Referat af Helhedsplanudvalgsmøde 95

13. december 2022 klokken 17.30-19 på Galgebakkens ejendomskontor – bestyrelseslokalet.

GALGEBAKKEN

HPU 95 December 2022

Køkkenudformning i B-galvboliger

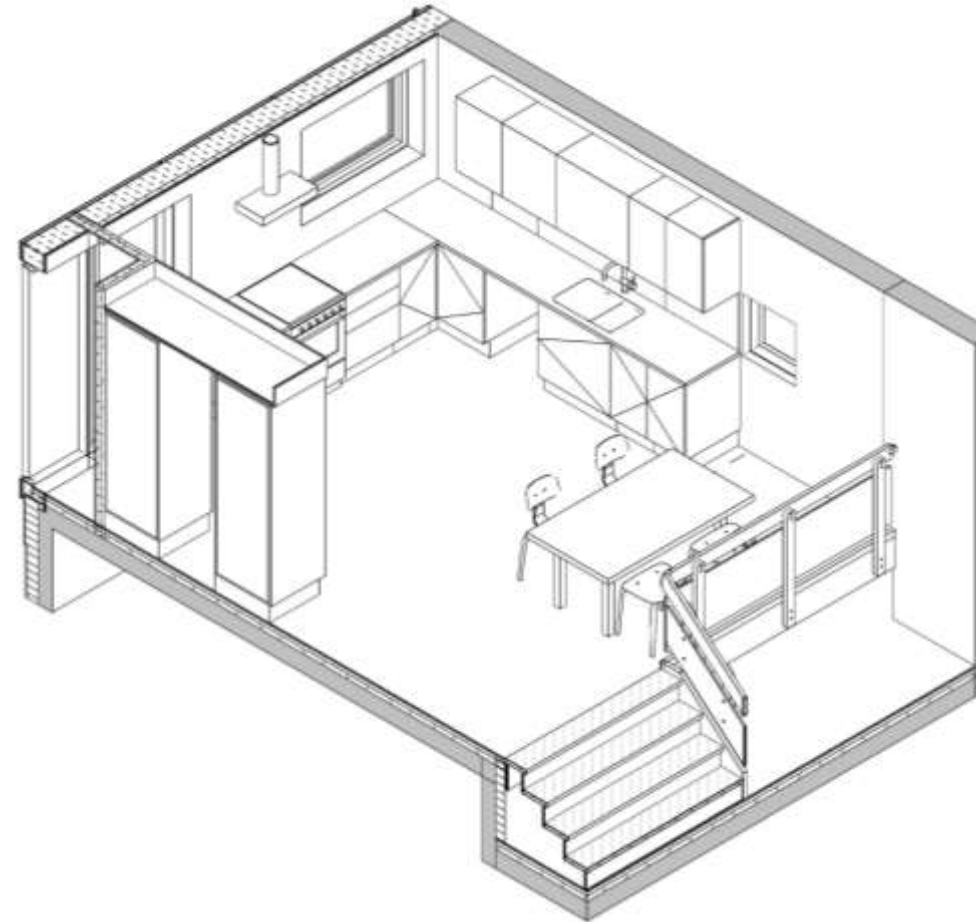
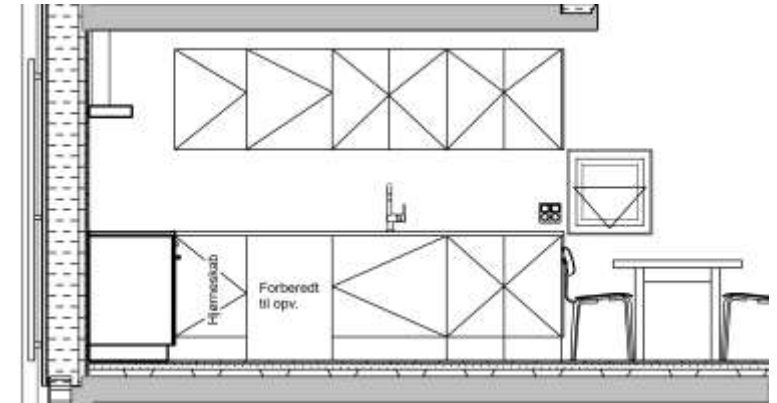
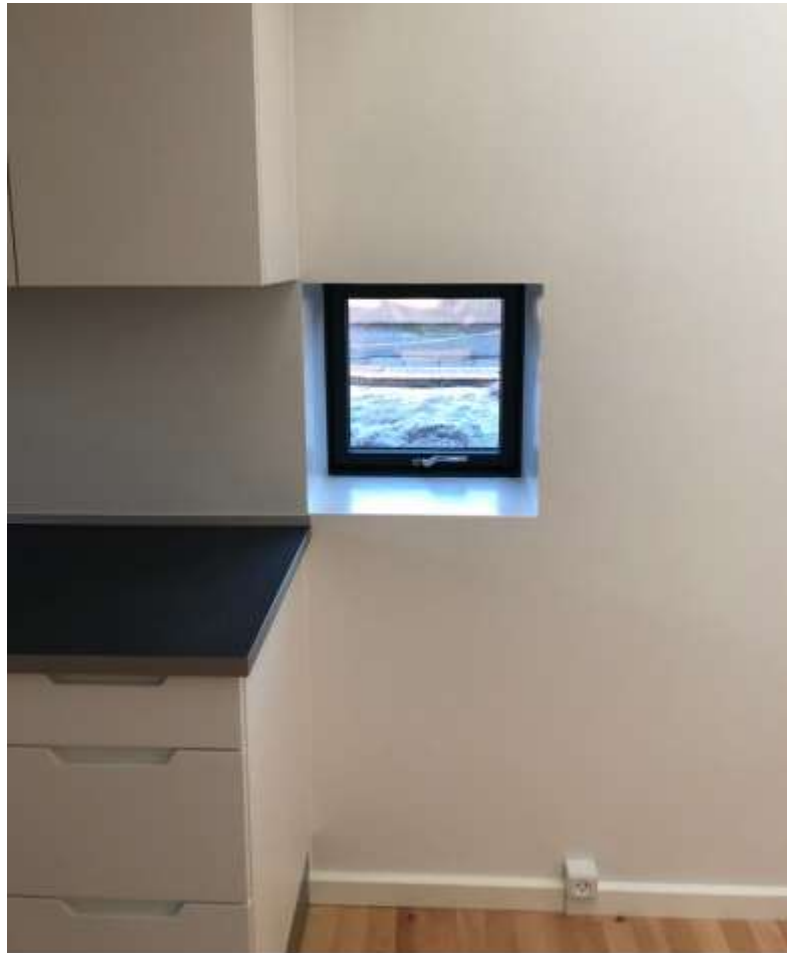
Køkkenudformning i B-gavlboliger

Rådgiver redegør for den valgte løsning grundet den faktiske gavl-vinduesplacering

Vindue og køkken går nu fri af hinanden. 50 cm. skab er ændret til 40 cm. skab. Ændringen blev godkendt af HPU

- 50'er modul til 40 modul
- Gavlvindue går fri af køkkentype – Alternativ (B-Boliger)

Omlægning af fliser i forhaver til B-Boliger

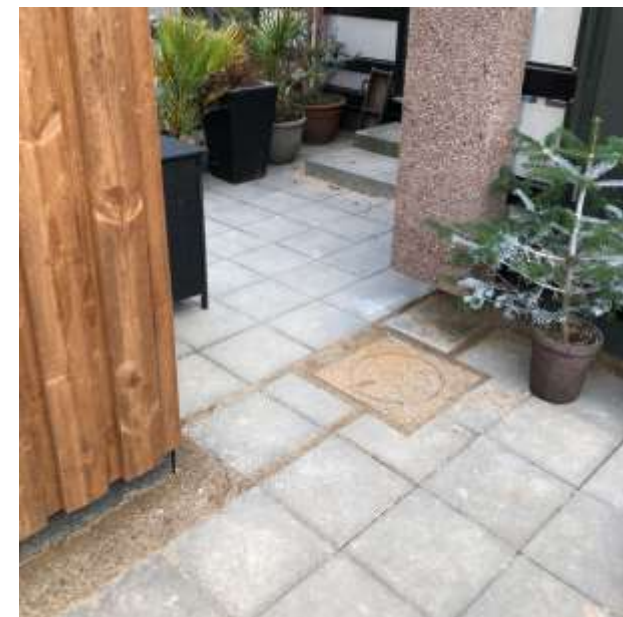
Omlægning af fliser i forhaver til B-boliger

Rådgiver viderebringer Landskabsarkitektens "tanker"/løsningsforslag

Brede fuger er udført for at fremhæve nogle af byggeriets linjer og for at undgå tilskæringer flere små steder.

Der er flere meninger, og det skal vurderes om det skal optages i skel. Det foreslås at flisetolerancer samles ét sted: i skellet mellem de to boliger, hvor beboere alligevel oftest putter hegn op. Vi afventer besigtigelse ved næste møde. Forud for næste møde gennemføres inspektionstur hvor et stræde ses.

- Vi anbefaler at lægning af fliser så vidt muligt sker **uden tilskæringer**.
- Anvendte fliser er fra IBF 30x30 cm. Fliserne har dog en mindre tolerance og måler 29,8 x 29,8, hvilket giver et mindre "overskud" til fuger.
- Det er væsentligt at **trappestenene ligger centreret foran indgange** og dette giver en mindre forskydning i flisemodulet for resten af arealet.
- Vi anbefaler at enkelte udvalgte fuger får **en fuge bredde på ca. 5 cm**, så man undgår tilskæringer af **meget smalle og uhensigtsmæssige flise stykker**.
- Den lidt bredere grus fuge vil tegne linjer der indpasser sig naturligt til helheden.
- Den lidt brede grusfuge har **ingen praktiske konsekvenser**.

Pergola løsning ved A-boliger

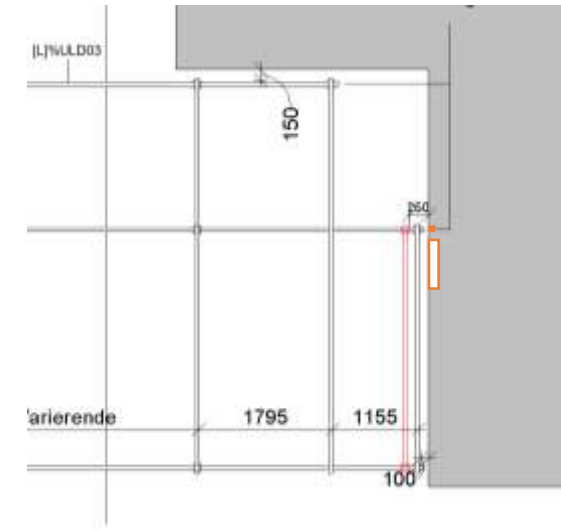
Pergolaløsning ved A-boliger

Rådgiver viser deres bud på hvordan pergola kan udføres ved A-bolig.
Alternativ løsning 3 foretrækkes.

Pergola i Skrænt ønskes besigtiget på næste HPU-møde, når der er inspiceringstur.

- Pergola løsning ved A boliger Skrænt og Mark
- Pergola stolpe placeres 25 cm fra facaden

Alternativ 1:
Træk 150 mm tilbage fra facaden

Stolpe flyttes til
anden side af dør,
mål ikke fast
